HANDICAP- TILGÆNGELIGHED I JOBCENTER KØBENHAVN ENDELIG RAPPORT

KØBENHAVNS KOMMUNE
SEPTEMBER 2008

Denne rapport indeholder Borgerrådgiverens endelige vurderinger og bedømmelser i anledning af Borgerrådgiverens inspektion den 10. maj 2007 af handicaptilgængeligheden i Jobcenter København Skelbækgade, Nyropsgade og Musvågevej under Beskæftigelses- og Integrationsforvaltningen.

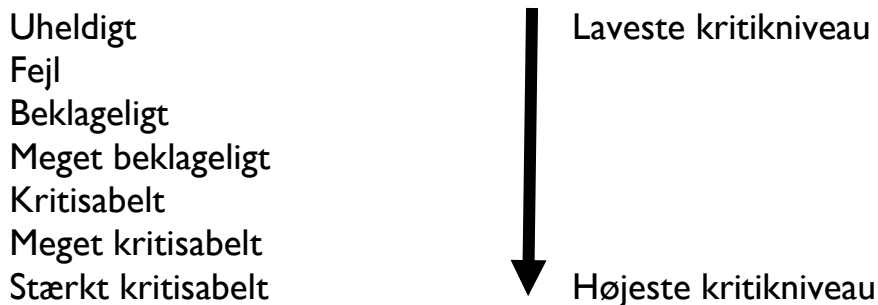
Jeg noterede mig, at skrivebordets hæve-sænkefunktion på tidspunktet for inspektionen ikke virkede/var tilsluttet. Jeg går ud fra, at jobcentret på baggrund af konstateringen af dette har rettet op herpå. Jeg foretager mig derfor ikke yderligere vedrørende dette forhold.
